Concorrência Eletrônica nº 07/2024
Procedimento Administrativo nº 0918/2024
UASG: 985821

Ref.: Construção de calçadas em Boa Sorte – Cantagalo/RJ

Ass.: Pedido de esclarecimento e possível impugnação do edital (item 10)

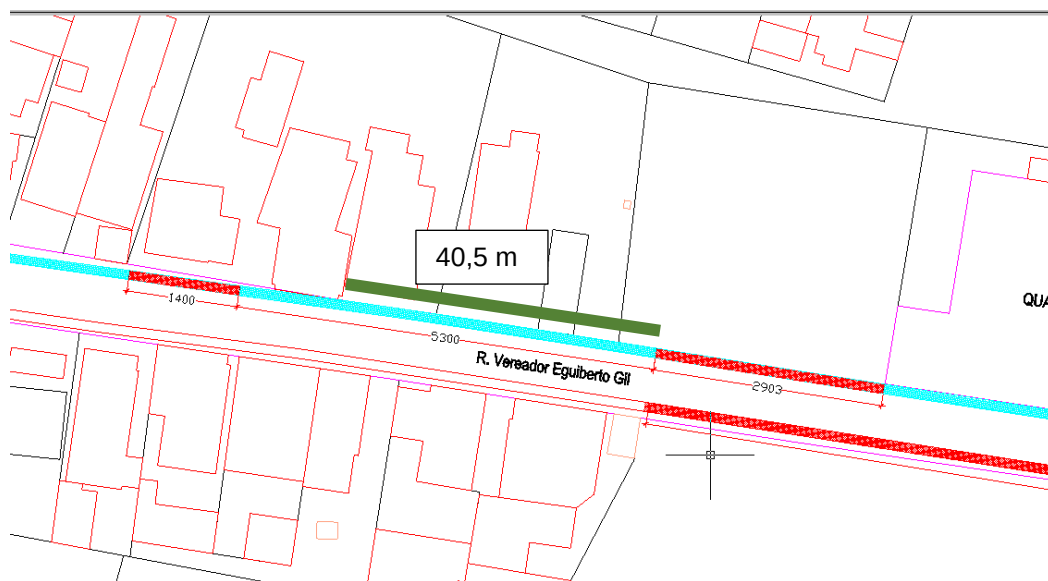
Analisando o projeto executivo da obra supra, verificamos na planta baixa que o comprimento total das calçadas a construir (2 lados), representada em vermelho, é de 560,00m, conforme abaixo:

$$869+233+446+2.500+12.000+12.505+6.285+104+2.903+1.400+2.260.14.495 = 56.000 \text{ cm ou } 560,00\text{m}$$

Verificando a lista de serviços/materiais do projeto executivo (item 1), mostra que a área das calçadas foi calculada em dobro, ou seja, a área real é de 560,00m(comprimento) x 1,20m(largura), totalizando 672,00m².
